## 歩行補助車ラビット部品改良のお知らせ

改良致します部品は、No.9パーキングブレーキレバー・No.10パーキングブレーキ台座になります。

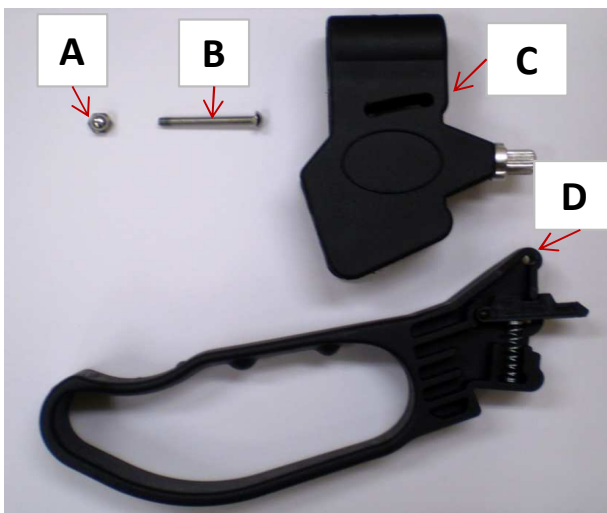
この度、パーキングブレーキレバーに落下防止機能を取り付ける事になりました。

改良内容に関しましては、No.9パーキングブレーキレバーとNo.10パーキングブレーキ台座を接続する  
ボルトとナットを取り付けれる様に上記の2点の部品に改良を致します。

- 【A】 接続用ナット(追加部品)
- 【B】 接続用ボルト(追加部品)
- 【C】 接続用ボルトを通す長穴
- 【D】 接続用ボルトを通す穴

今回ご連絡させて頂きました部品改良は、2013年4月上旬からの出荷商品からの実施を予定して  
おります。対象部品の単体での部品供給につきましては、2013年5月から随時新タイプの部品に切り替わ  
りますのでご了承の程宜しくお願い致します。(旧製品に対しての互換性はあります。)
